Informe Consolidado de Solicitud de Aclaraciones, Rectificaciones y/o Ampliaciones Complementario a la Declaración de Impacto Ambiental del Proyecto "DIA Parque Eólico Los Alpes"

Nombre del Titular : Empresa Eléctrica Alpes SpA
Nombre del Representante Legal : Luis Alfredo Solar Pinedo
Dirección : Apoquindo 3472 oficina 901-A Las Condes, Región Metropolitana

El presente Informe Consolidado de Solicitud de Aclaraciones, Rectificaciones o Ampliaciones a la Declaración de Impacto Ambiental del proyecto "DIA Parque Eólico Los Alpes", contiene las observaciones generadas en virtud de la revisión de la Adenda.

Figura 4. Comparación entre LTE de la DIA y la ajustada en esta ADENDA

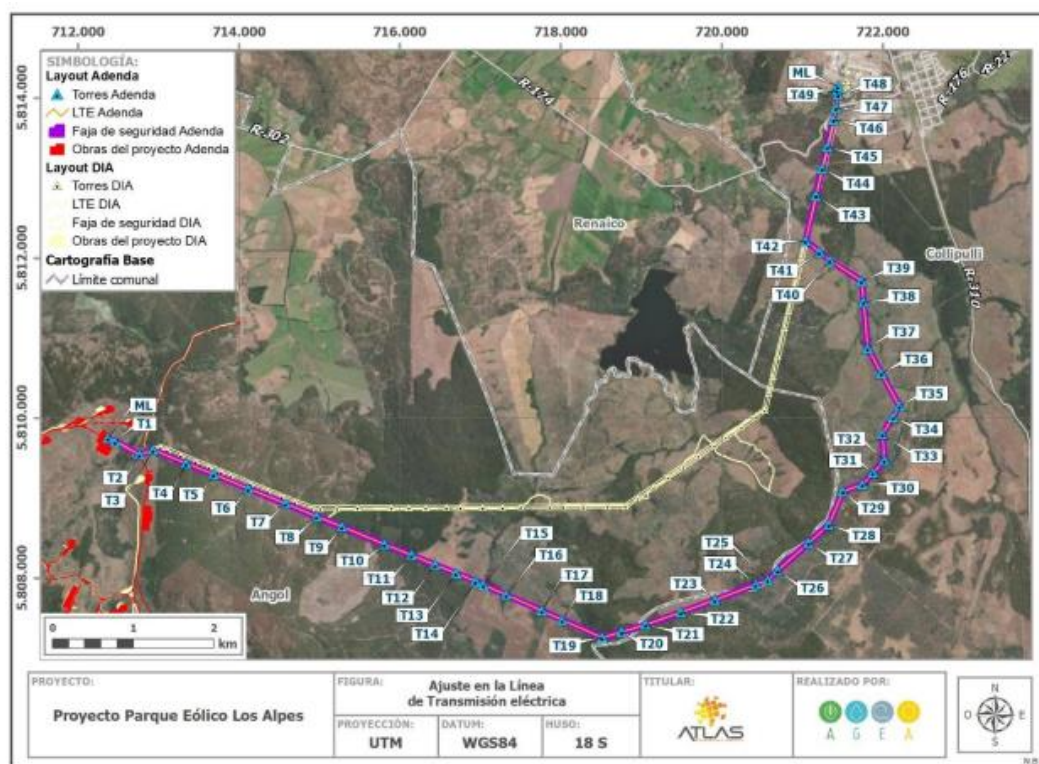
4.2.1.- Debido al cambio de trazado de obras del proyecto presentado en la Adenda, el titular señala que realizó un muestreo de invierno en el nuevo trazado de la Línea de Transmisión. A continuación, se muestra la Figura 4 donde se compara la LTE de la DIA y la ajustada en la ADENDA.

En este sentido, debido a que los nuevos puntos de muestreo (32) en la LTE modificada no poseen una campaña de contraste de mayor actividad biológica, se hace necesario que se complemente la información presentada con una nueva campaña de fauna en primavera con el fin de evaluar el nuevo trazado de la LTE. Esta campaña debe considerar:
